VVM Res BYBLOS
P/A ERA La Plage
Distellaan 34
8434 Westende

Inzake : de lift in de residentie BYBLOS, Koning Ridderdijk 40 8434 Westende

Op 6 september 2022 heb ik deze lift nagezien.

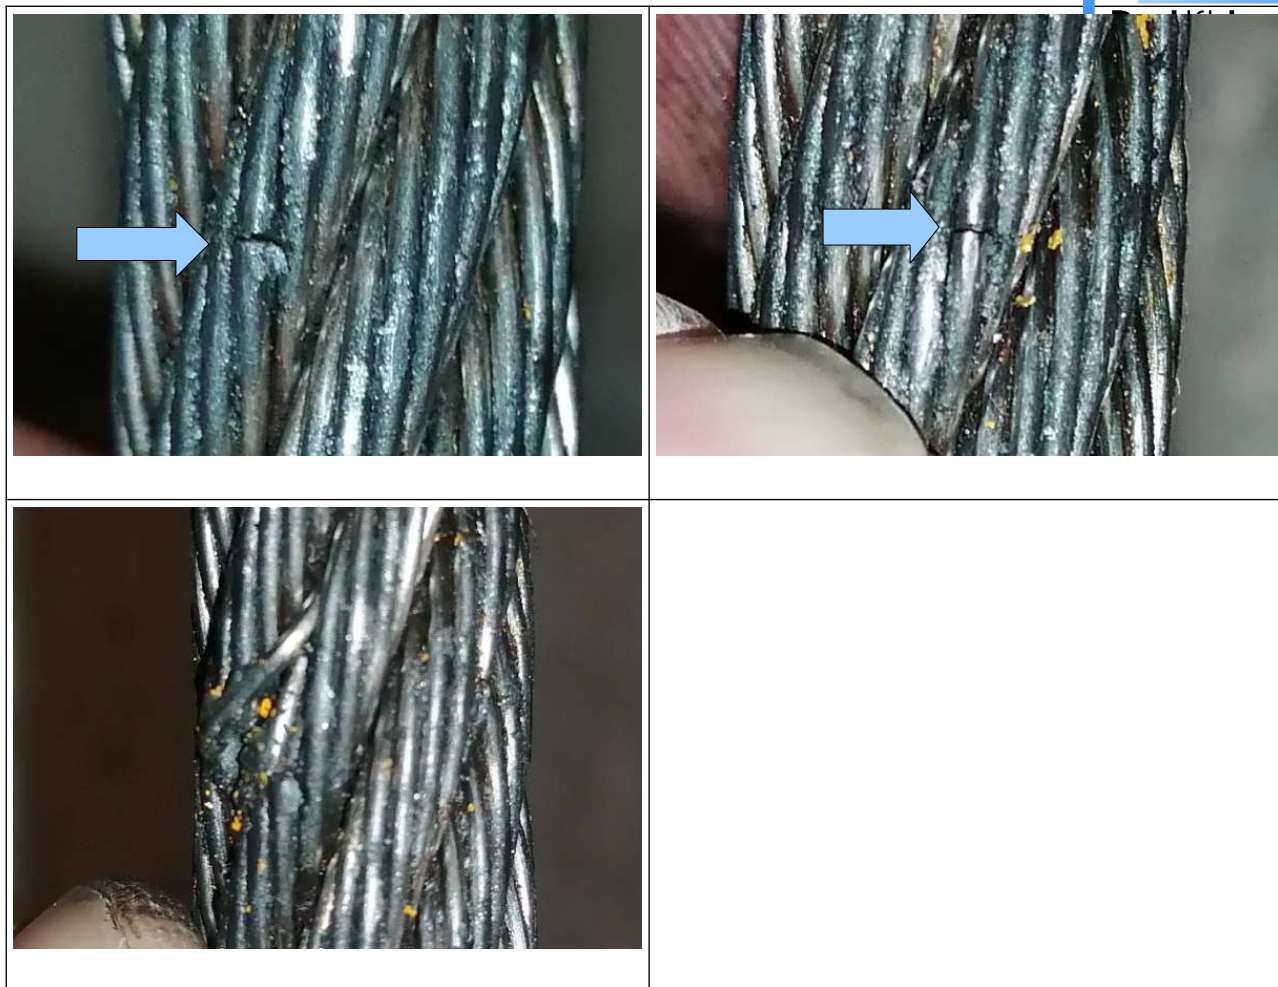
Bij de installatie van de machine heeft Westlift een ongeschikt type staalkabel gebruikt. Voor liften worden er allerhande soorten staalkabels ontwikkeld. Deze verschillen allemaal qua buigzaamheid, temperatuursgevoeligheid, inwendige smeereigenschappen en grip tussen de kabel en poulies waarmee de kabel wordt aangedreven.

De diameter van de staalkabel, de gebruikte staalsoort, en de opbouw van deze kabels zijn ongeschikt voor het gebruik met omkeerwielen zoals hier toegepast is.

Deze kabels moeten zich hier te veel in bochten wringen, waardoor er over de volledige hoogte van de liftkoker breuken in de draadjes ontstaan door metaalmoeheid.

De huidige manifestaties van metaalmoeheid zijn zeker geen verschijnsel van normale slijtage.

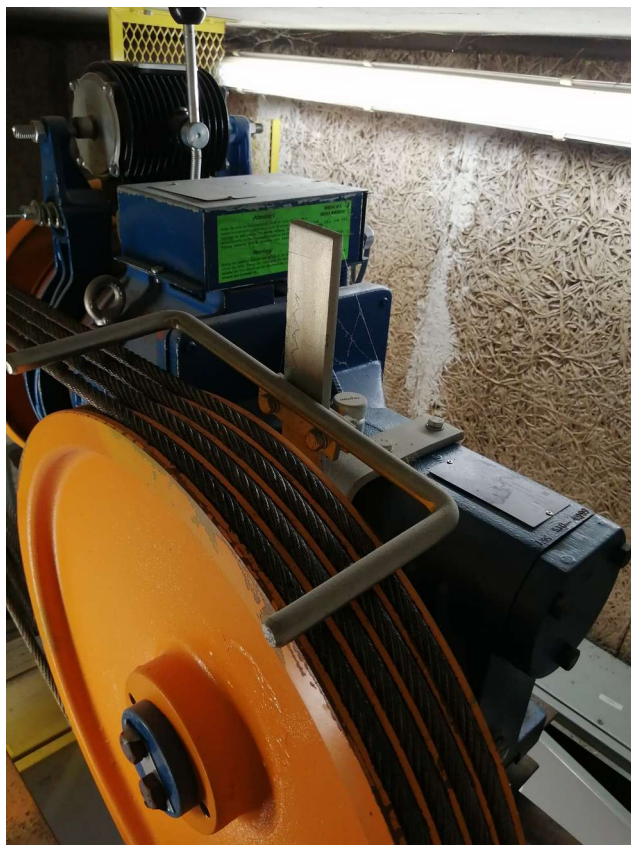
Aan de machine zelf staan de ontsparingsbeveiligingen verkeerd gemonteerd: ze staan te ver van de tractieschijf verwijderd, en ze staan in de positie die bedoeld is voor machines die boven de liftkoker geplaatst zijn.

Mocht Westlift hier destijds het studiebureau van SASSI ingeschakeld hebben, dan zou(den) deze fout(en) niet gemaakt geweest zijn. Machinefabrikanten leveren desgevraagd steeds de nodige berekeningen als de installateur tenminste de juiste gewichten van de lege en volle kooi doorgeeft, het gewicht van het tegengewicht en een tekening van het kabeltraject.

Deze fout zal moeten rechtgezet worden bij de (dringende) vervanging van deze kabels. Het probleem ziet er nu nog niet zo heel erg uit, maar mijn ervaring is dat het zeer snel kan gaan als er eenmaal metaalmoeheid begint op te treden.

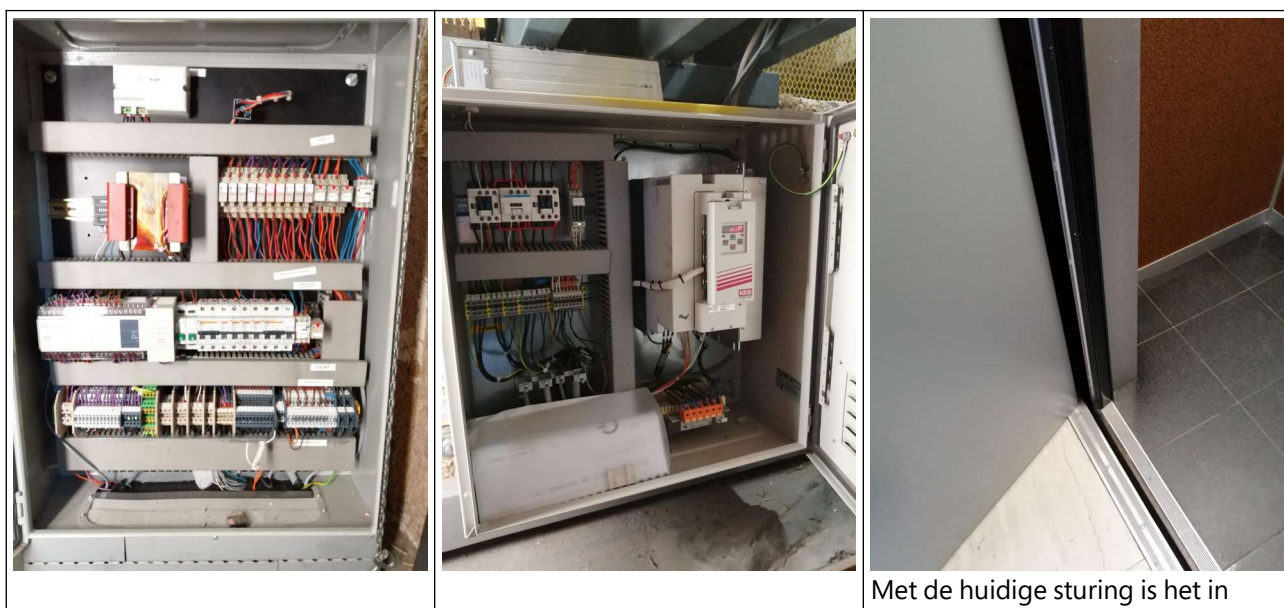
Een tweede voorbeeld van onbezonnenheid zijn de afschermkooien die Westlift heeft gefabriceerd aan de liftmachine en alle mechanische delen.

Ooit zal er op de risicoanalyse gestaan hebben dat er "genaakbare bewegende delen" in de machinekamer waren.

Hierdoor kun je zelfs geen onderhoud of nazicht meer doen vanuit de machinekamer.

En nu staat er op de risicoanalyse dat er moet uitgelegd worden hoe je de noodbedieningen moet gebruiken. Het antwoord is nochtans simpel: je kunt hier geen noodbedieningen uitvoeren omdat die omkastingen in de weg staan en ze bovendien niet kunnen verwijderd worden.

De juiste werkwijze is dat er bescheiden afschermingen komen op plaatsen waar je met je hand tussen kabel en wiel kan terecht komen, en dat er nabij de machine noodstopknoppen worden geplaatst zodat de technicus de machine altijd en overal kan uitschakelen.

Foto links: de afgeplatte karteling van een parachute die te veel keren getest werd in vuile omstandigheden. (foto van een andere lift van het merk FIAM)

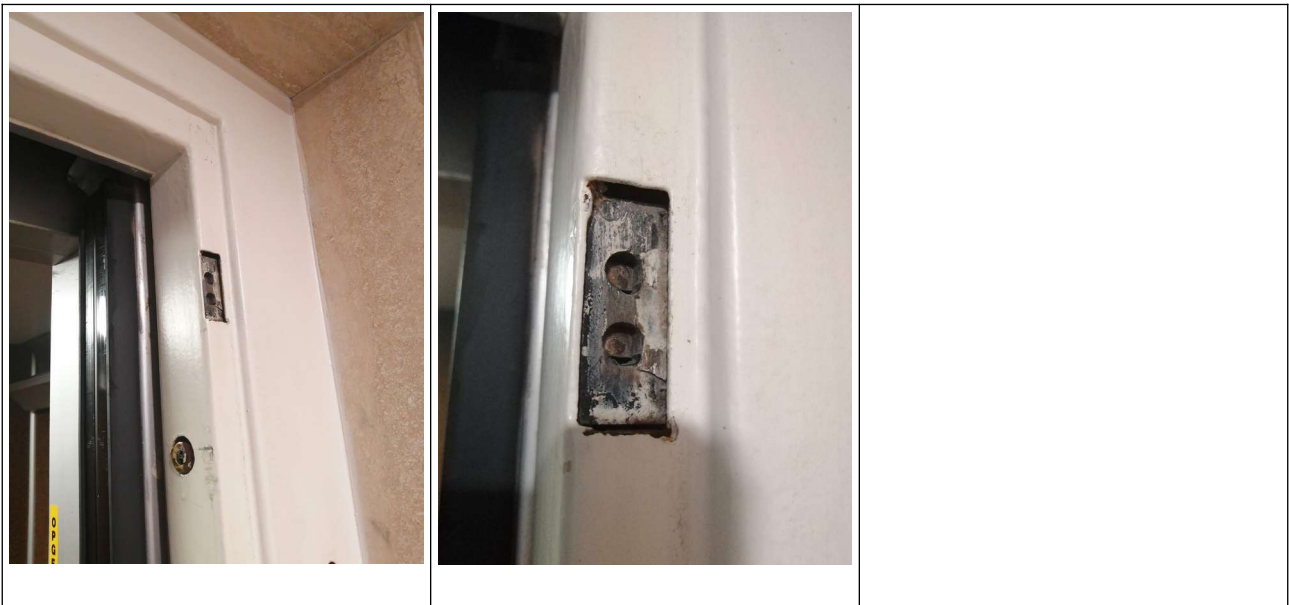
Daarvan schrijft BTI dat ze die gaan testen bij de herkeuring. **Die test kan best zo voorzichtig mogelijk uitgevoerd worden en beperkt worden tot een statische proef. Op andere installaties van dat originele merk van liften (FIAM), is gebleken dat een meermaals herhaalde parachuteproef destructief is:**

De parachute werkt met gekartelde rolletjes die tussen een wigvormige uitkammering en de geleidingsrails worden getrokken. Als dat te veel getest wordt, dan wordt de karteling afgesleten en werken de remmen niet meer. Vooraleer de voorzichtige proef uit te voeren is het ook noodzakelijk om alle oude vet en vuil van de rails af te kuisen en de rails van heel verse olie te voorzien.

Foto onder: aan rails van liften hangt er soms een dikke laag smurrie die de kartelingen van noodremmen vervuilt waardoor deze niet meer goed werken. De rails moeten af en toe eens schoongemaakt worden (Onderste deel werd schoongemaakt. Boven de smurrie)

Als we de handleidingen raadplegen van fabrikanten die nieuwe gelijkaardige parachutes op de markt brengen, dan lezen we daarin dat er maximaal drie keer een proef mee mag gedaan worden, en dat de resultaten van die proef moeten opgetekend worden in het logboek: de exacte remweg die dan moet vergeleken worden met een grafiek waaruit een goedkeuring of afkeuring kan worden besloten. In principe moet de keuring – volgens de handleidingen van fabrikanten – enkel nazien of de mechanismen soepel bewegen en of de speling tussen de rollen en de geleidingsrails links en rechts gelijk is. Er is geen logboek aanwezig dat hieraan voldoet.

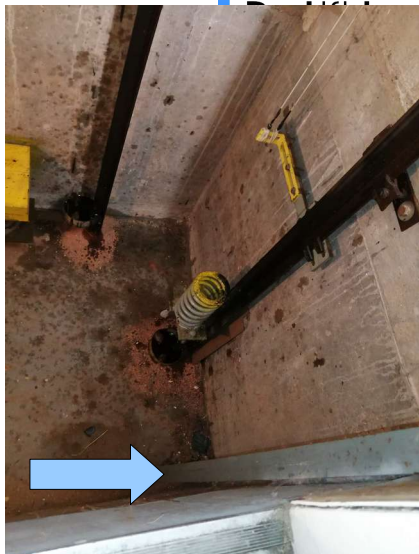
Op de 5-de verdieping staat de dictator deurpomp verkeerd geregeld: de demping van de slag begint te laat, waardoor je met je vingers tussen de dichtslaande deur kunt zitten.

De deurcontacten vertonen geen sporen van recent onderhoud.
